**Avis de la Mission Régionale d'Autorité environnementale
de Bourgogne-Franche-Comté
sur le projet de centrale photovoltaïque
et sur la mise en compatibilité du plan local d'urbanisme (PLU)
de Bligny-lès-Beaune (21)**

N° BFC-2026-013099/A P

Figure 2: Implantation du projet (source : étude d'impact)

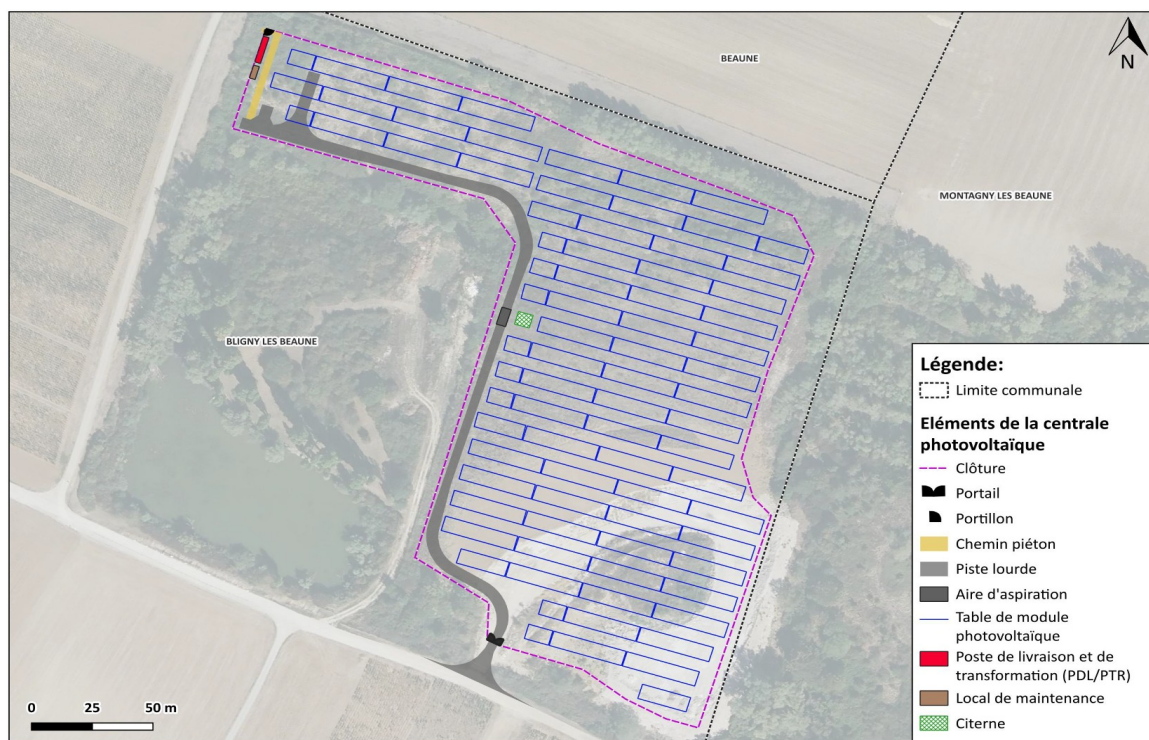
Le raccordement au réseau électrique est envisagé, à ce stade du projet, sur le poste source de Montagny-lès-Beaune, le dossier proposant une hypothèse de tracé de 600 ml suivant *a priori* les voiries existantes (chemin Saint-Jacques, chemin de Pommard puis D18). Au vu des données du site www.capareseau.fr, la capacité restant à affecter au titre du S3REnR⁸ au poste source envisagé apparaît insuffisante (0 MW).

Les autres postes sources situés dans un rayon de 22 km (Beaune, Mollepierre, Nuits-Saint-Georges, Pouilly-sur-Saône et Crugey) présentent également une capacité d'accueil insuffisante, leur taux de remplissage de la capacité réservée au titre du S3REnR étant de 100 %.

Le raccordement électrique, même s'il est défini tardivement et assuré par le gestionnaire réseau, constitue une composante du projet conformément aux dispositions de l'article R.122-5 du Code de l'environnement. Ses caractéristiques et ses incidences doivent être présentées et évaluées de manière précise, même s'il relève d'une autre maîtrise d'ouvrage et d'un calendrier différent. Ce n'est pas le cas dans le dossier fourni.

- **d'inclure dans le périmètre du projet et donc de l'étude d'impact, le raccordement au réseau électrique, fonctionnellement lié au parc photovoltaïque, et les éventuels renforcements nécessaires du réseau électrique ;**
- **d'évaluer ses incidences environnementales et de présenter les mesures prises pour les éviter, les réduire et si besoin les compenser.**

Figure 3: Implantation du projet associé aux habitats naturels et semi-naturels

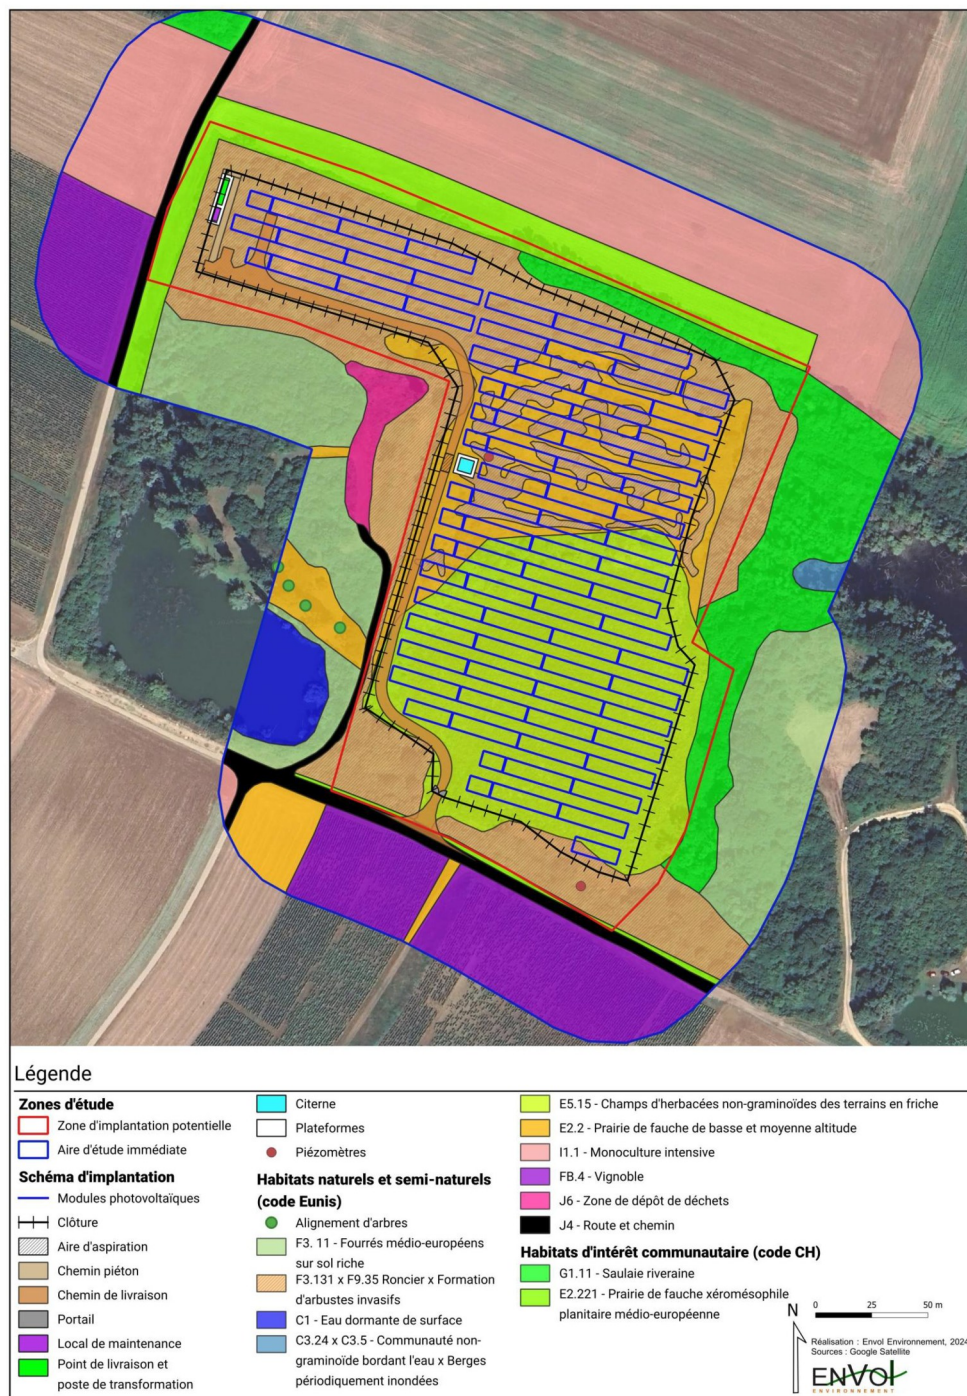
Le dossier indique que l'implantation finale du projet évite les deux habitats d'intérêt communautaires localisés en bordure nord et au nord-ouest de la Zip, la station de l'espèce de flore patrimoniale, les gîtes arboricoles potentiels pour les chauves-souris et les boisements (ME2)¹⁹. Toutefois, on constate que la station de Vesce de Pannonie, les arbres favorables aux chauves-souris et les boisements sont déjà localisés en dehors de la Zip, cette mesure d'évitement ne concernant donc réellement que la prairie de fauche xéromésophile et la Saulaie.

La mesure MR1, prévoyant un espacement inter-rangées de 5,5 m, vise à conserver un territoire de reproduction pour les espèces nicheuses au sol, à maintenir l'activité de chasse des chiroptères et à favoriser l'expansion de l'habitat d'intérêt communautaire de type prairie au sein du parc photovoltaïque. Toutefois, la pertinence de cette mesure n'est pas démontrée et le dossier ne présente pas d'étude qui permettrait d'étayer son efficacité. La mesure MR5 prévoit un balisage du chantier et une mise en défens des zones sensibles, à savoir les habitats d'intérêt communautaire, la station de Vesce de Pannonie ainsi que toute zone sensible identifiée préalablement au démarrage des travaux par un écologue. Cette mesure ne prend pas en compte les zones humides inventoriées au sein de l'AEI.

Les impacts résiduels du projet sur les habitats naturels sont jugés très faibles. Toutefois, cette conclusion interroge, les mesures d'évitement proposées dans le dossier étant localisées à la marge, voire en dehors de la Zip. Le dossier ne prend pas en compte les fonctionnalités d'habitats présentant un intérêt modéré à fort pour de nombreuses espèces protégées, notamment les milieux ouverts et semi-ouverts favorables à l'alimentation et à la reproduction de nombreux passereaux au statut de conservation défavorable.

La MRAe recommande de réévaluer le niveau d'impact résiduel du projet et de renforcer les mesures ERC (éviter, réduire, compenser), notamment les mesures d'évitement, afin d'atteindre un niveau d'incidence du projet non significatif sur les habitats d'espèces protégées.

Figure 5: Fonctionnalités écologiques de l'AEI pour les chiroptères (source : volet écologique)

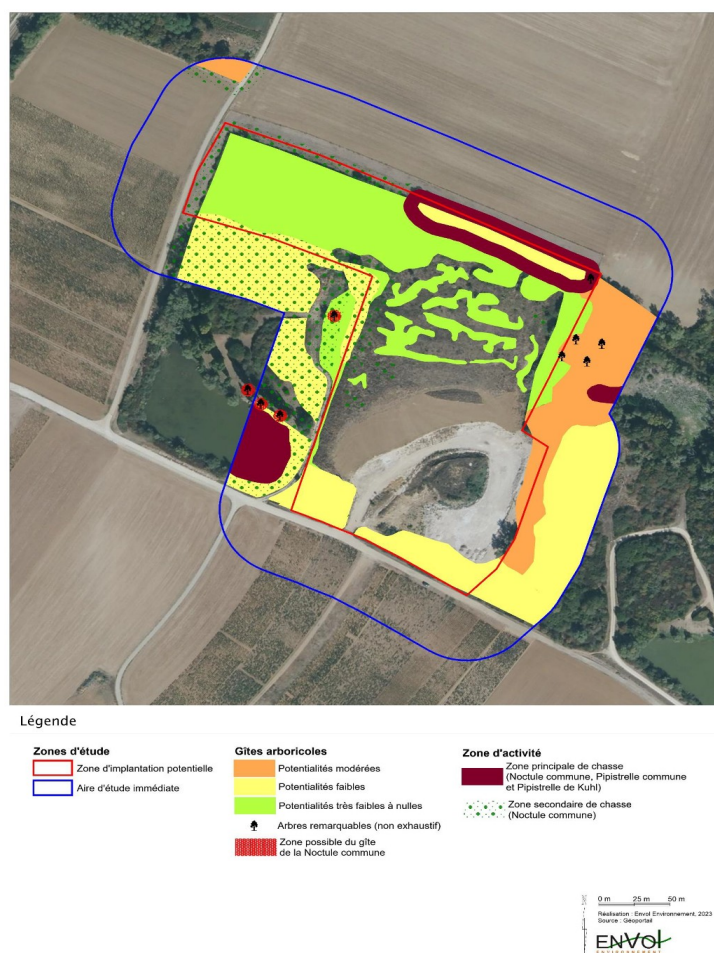
- la présence de 16 espèces de chiroptères sur les 25 espèces présentes en Bourgogne, dont six sont identifiées comme patrimoniales dans le dossier : la Noctule commune (vulnérable sur LRN), la Noctule de Leisler (quasi menacée sur LRN et LRR), le Grand Murin et la Barbastelle d'Europe (quasi menacés sur LRR et inscrits à l'annexe II de la Directive « Habitat-Faune-Flore »²⁰), la Pipistrelle commune et la Serotine commune (quasi menacées sur LRN). L'étang, les fourrés et les lisières boisées sont favorables à l'alimentation et aux transits de la majorité des espèces (enjeu modéré à faible pour ces habitats). Aucune des espèces inventoriées n'est considérée comme ayant un enjeu fort. L'étude attribue un enjeu modéré à faible à seulement six espèces sur les 16 contactées, en s'appuyant sur le niveau de patrimonialité, sur l'activité de chasse ou de transit, et sur la présence plus ou moins régulière de l'espèce. Un niveau d'enjeu très faible est défini pour les 10 autres espèces sans que cette conclusion ne soit justifiée.

L'étude ne définit pas d'enjeu global pour chaque taxon, mais attribue des niveaux d'enjeu pouvant aller de fort à très faible pour un même groupe et varier en fonction des espèces ciblées. La compréhension du niveau d'enjeu pour chaque taxon apparaît donc difficile du fait de cette absence d'enjeu global et de

l'absence d'un tableau de synthèse des enjeux pour la faune. Par ailleurs, les niveaux d'enjeu retenus par l'étude semblent sous-évalués et l'analyse permettant de les définir n'est pas toujours cohérente.

- de définir un niveau d'enjeu global pour chaque taxon et d'en proposer une présentation claire dans un tableau de synthèse ;
- de mieux justifier le niveau d'enjeu faible, voire très faible, attribué à des espèces d'oiseaux présentant une patrimonialité et/ou une utilisation de la Zip identiques à des espèces dont l'enjeu est jugé modéré ; la MRAe recommande de relever le niveau d'enjeu global pour l'avifaune ;
- de réévaluer le niveau d'enjeu sur la Barbastelle, le Grand Murin et la Noctule de Leisler du fait de leur statut quasi menacé au niveau national et/ou régional, et de relever le niveau global d'enjeu sur les chiroptères.
